**Muzeum Narodowe w Warszawie**

**Postępowanie nr 41/2021**

Dot. postępowania o udzielenie zamówienia publicznego prowadzonego w trybie podstawowym na: **„Zlikwidowanie wybranych palnych ścian działowych i wykonanie ścian wewnętrznych G-K nierozprzestrzeniających ognia, w klasie odporności ogniowej co najmniej EI 30”**.

**WYJAŚNIENIA TREŚCI SWZ**

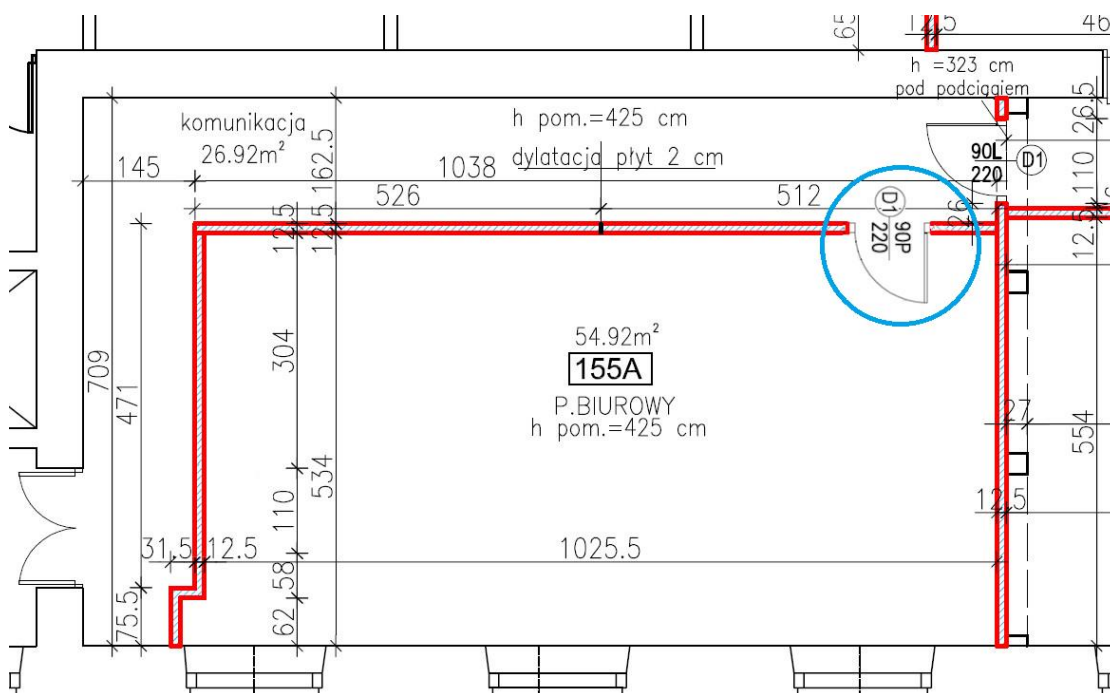
**Prosimy o jednoznaczne określenie czy pozostawiamy istniejące drzwi czy też należy wykonać nowe. Jeśli wykonujemy nowe drzwi, prosimy o ich wskazanie na rzucie I piętra. W przedmiarze robót w poz. 12 i 13 uwzględniono do wykonania 2 m<sup>2</sup> drzwi.**

W odpowiedzi na powyższe pytanie, Zamawiający uprzejmie informuje, iż w ramach realizowanego zadania należy dostarczyć i zamontować 1 szt. nowych drzwi zgodnie z rysunkiem i opisem poniżej. Kolorem niebieskim zaznaczono nowe drzwi, które należy dostarczyć i zamontować.

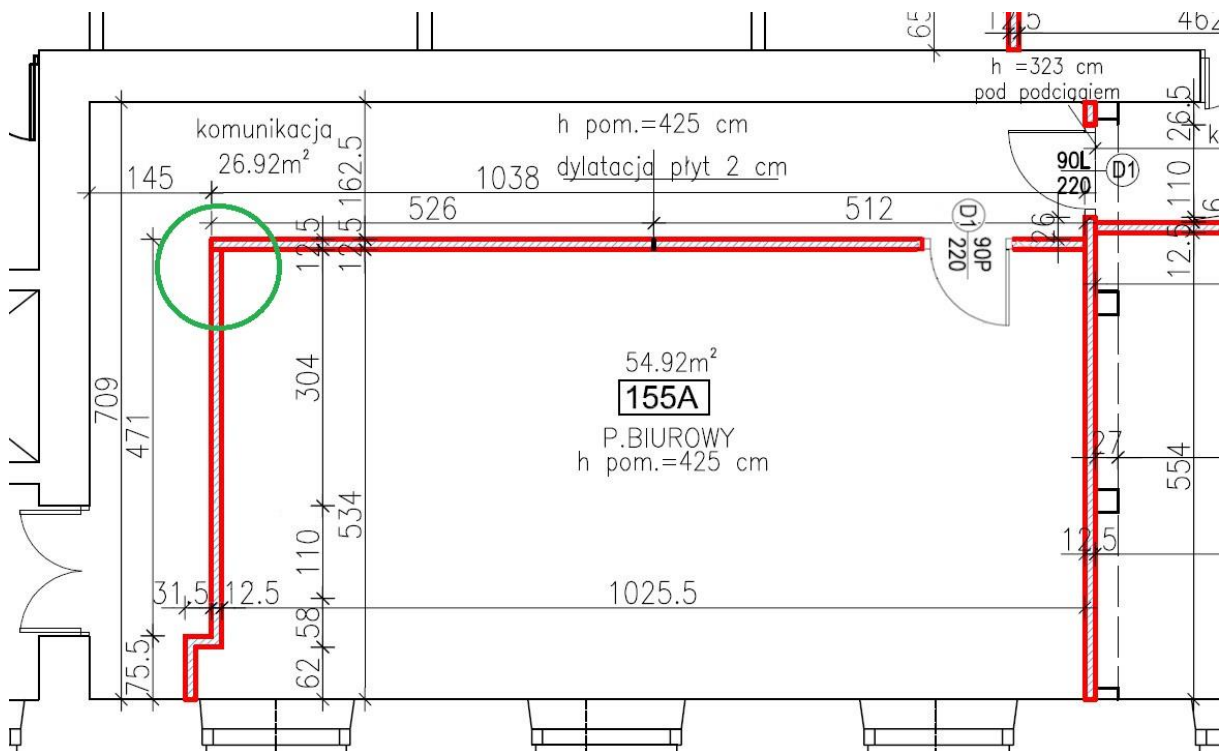
W Postępowaniu przetargowym nr 41/2021 „Dot. postępowania o udzielenie zamówienia publicznego prowadzonego w trybie podstawowym na: „Zlikwidowanie wybranych palnych ścian działowych i wykonanie ścian wewnętrznych G-K nierozprzestrzeniających ognia, w klasie odporności ogniowej co najmniej EI 30”, w Przedmiarze robót poz. 16 znajduje się „*Montaż wentylatora o wydajności min. 450 m<sup>3</sup>/h (np. Venture HVE-230)*”. W związku z powyższym, bardzo proszę powiedzieć, w którym miejscu na rysunku „Rzut Piętra”, znajduje się do zamontowania wentylator? Czy należy ująć w ofercie jako dostawa i montaż wentylatora? Bardzo proszę o odpowiedź.

W odpowiedzi na powyższe pytanie, Zamawiający uprzejmie informuje, iż wentylator w ofercie należy ująć jako dostawa i montaż. Przybliżona lokalizacja wentylatora została oznaczona kolorem zielonym na rysunku poniżej. Dokładna lokalizacja zostanie określona na etapie realizacji.
